原子力発電所の「新規制基準」とその適合性審査における火山影響評価の問題点

本論では、上記の火山影響評価ガイドならびに九州電力川内原子力発電所(以下、川内原発)の適合性審査書類を題材として、火山学ならびに火山防災上の視点からみた問題点を指摘・整理する。

Insufficient guideline and reviews on the volcanic risks to the Japanese nuclear power plants

図1—火山影響評価ガイドにもとづく原発の適合性審査のフローチャート²

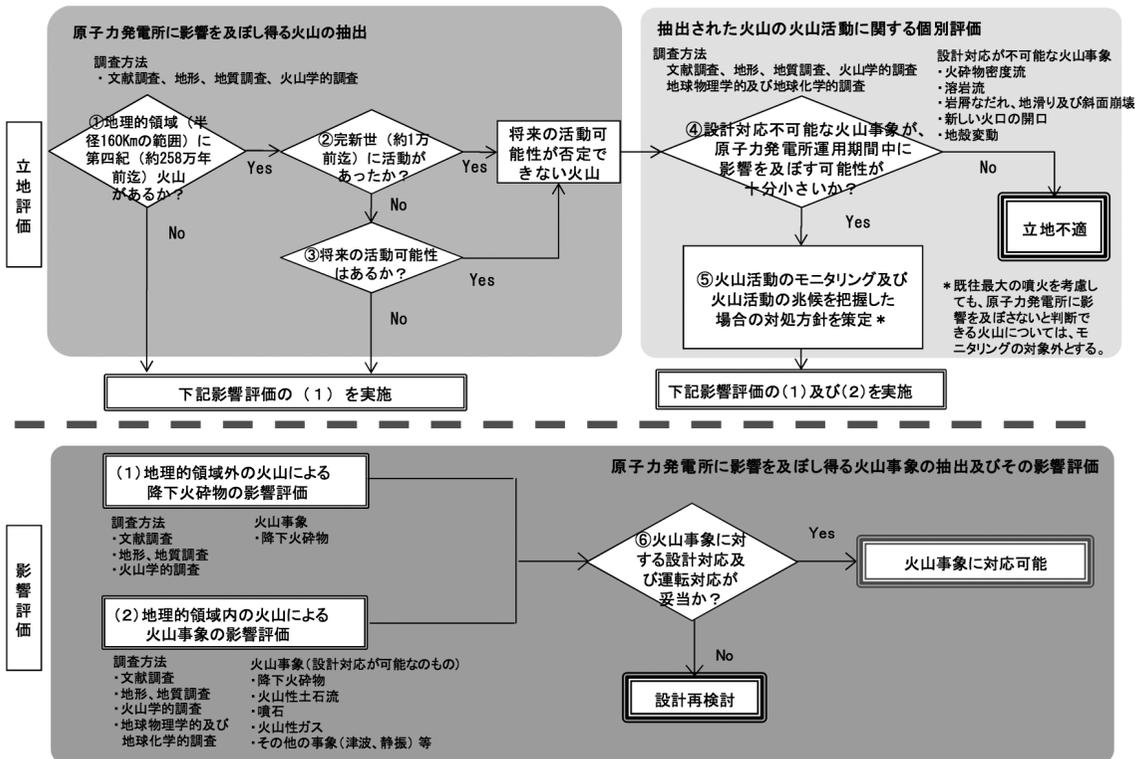
前節で述べたように、火山影響評価ガイドにおいては「設計対応が不可能な火山事象」が原発の運用期間中に影響を及ぼす可能性が十分小さいと評価できない場合は、その原発は立地不適とされる。しかしながら、どのような数値基準をもって可能性が「十分小さい」と判断するかが明記されておらず、曖昧かつ恣意的な基準となっている。

この点は、後期更新世以降(約12万~13万年前以降)の活動が否定できない断層等の上への原発(耐震重要施設ならびに重大事故等対応施設)の立地を不適とする基準¹¹とは対照的である。火山影響評価ガイドにおける「設計対応が不可能な火山事象」は、活断層の変位と同等、もしくはそれ以上の厳しいダメージを原発の重要施設にもたらす可能性があることは明白であるから、活断層に対する基準と同様の数値基準を適用し、12万~13万年前以降に「設計対応が不可能な火山事象」が達した可能性が否定できない原発は立地不適とすべきであろう。

前節で述べたように、火山影響評価ガイドにおいては、階段図やモニタリングによって将来の活動可能性を評価することになっている。しかしながら、実際には、階段図やモニタリングを用いた予測可能性評価にはさまざまな困難があり(次節(1)、(7)参照)、一筋縄ではいかない。川内原発の適合性審査で見られたような、火山学的に見て明らかに不合理な楽観的判断を排除できるように、階段図やモニタリングによる活動予測の困難さや限界を十分わきまえた内容に加筆・修正すべきである。

図3—川内原発に影響を与える可能性のある大規模カルデラ噴火の合成階段図(川内原発の適合性審査で示されたもの)²¹

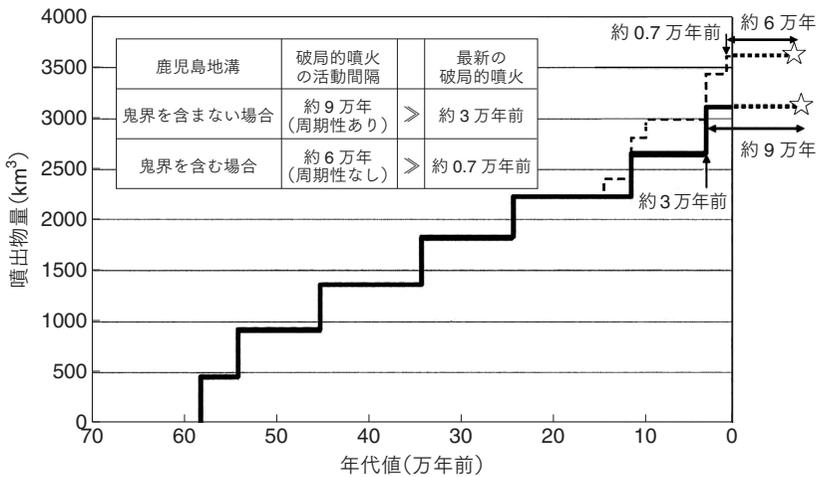
これに対し, 図3では3つのカルデラ火山を合体させた奇妙な階段図が描かれているにもかかわらず, そのことに対する合理的な説明やマグマ供給系のモデルの議論は一切書かれていない。しかも, 川内原発から160 km圏内にある阿蘇カルデラと鬼界カルデラを大した説明もなく除いている(ただし, 鬼界カルデラのみ破線で補助的に表示)。後述するように, 両カルデラのデータを含めれば, 階段

図の形はまったく異なるものとなり、見かけ上の規則性も失われる。つまり、図 3 は、階段図上で噴火間隔がたまたま 9 万年程度に揃うカルデラの組み合わせを恣意的に選んだように見える。

さらに、**階段図に用いた噴火年代と噴出量の誤差についての記述がなく、審査会合の議事録をたどっても議論された形跡がない。これは多くの科学者と技術者が参加する審査会合としては、信じがたいほど初歩的なミスである。とくに噴出量に大きな誤差が含まれ得ることは、噴出量の推定経験のある火山学者にとっては常識であり、九州での VEI 7 以上の噴火は大量の噴出物が海に入るために正確な定量は困難をきわめる。**

図 3 の階段図でさらに不自然な点は、すべての噴火の噴出量が 500 km^3 程度に揃っていることである。おそらく文献 17 に記された VEI 値を参考に、VEI 7 噴火の平均的な値として 500 km^3 を採用したのだと思われるが、そのことについての断り書きは書かれていない(文献 17 には、VEI の他に噴出体積見積りが個別に書かれている噴火がいくつかあるが、それらの値は無視されている)。噴火間隔が 9 万年となっている階段図の噴出量を揃えれば、全体が規則的に見えるのは当然である。つまり、図 3 の階段図に見られる規則性は見かけ上のものと言って

そもそも、図 3 の階段図に用いられたデータセットが完全である保証はない。なぜなら、とくに古い時期の巨大噴火のすべてが発見されているわけではないからである。それは、古い時代の噴出物ほど陸上での露出範囲が限定され、カルデラとの対応関係が不明のものが多数ある上に¹⁷、未発見のものもありえるという事情による。
